PI 2124

PRODUCT INFORMATION

ZMIANA W TULEJACH CYLINDROWYCH DO MODELI SCANIA DC09 / DC13

Rys. 1: Stara wersja
nr art.: 89 911 110

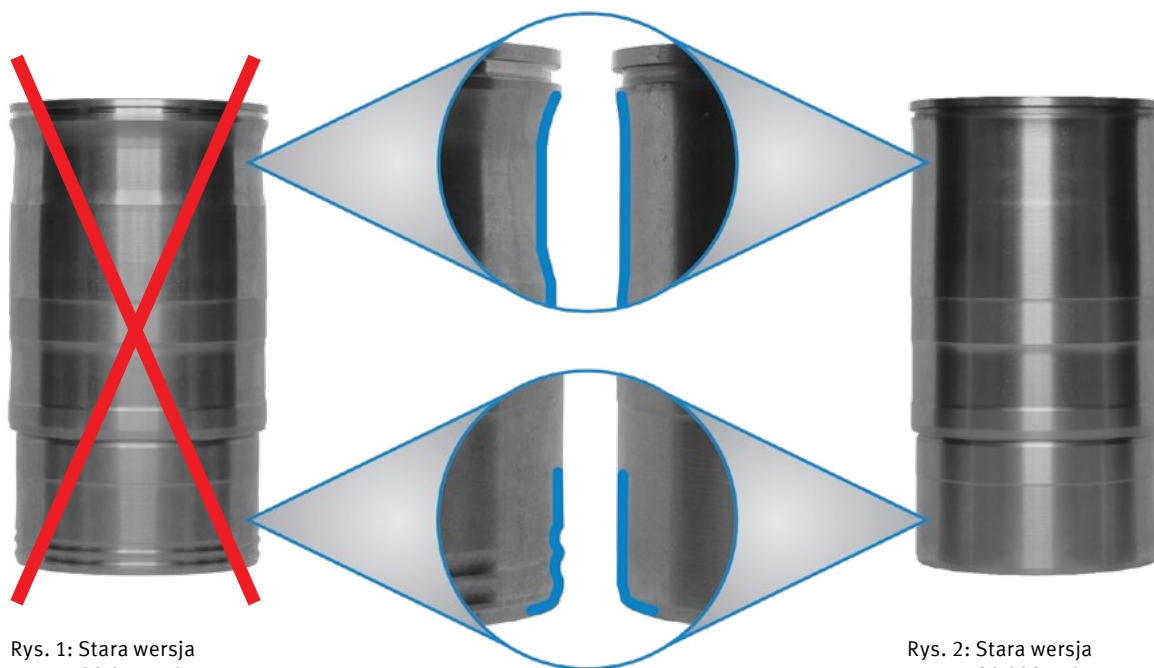
Zweryfikowano tuleje cylindrowe (nr art. 89 911 110). Zewnętrzny kontur nowego wariantu (nr art. 89 939 110) został dostosowany w dwóch miejscach. Te ulepszenia ograniczają występowanie kawitacji, a tym samym zwiększają żywotność tulei cylindrowych. Wymiary funkcjonalne pozostają bez zmian, a stara wersja może być nadal używana.

Kawitacja to zjawisko, w którym w cieczy powstają małe pęcherzyki pary, a następnie ponownie rozpadają się („implodują”). Implozja tych pęcherzyków powoduje uderzenia ciśnienia w zewnętrzną ścianę tulei cylindrowych. Mogą one prowadzić do zwiększonego zużycia powierzchni, a tym samym skrócenia żywotności.
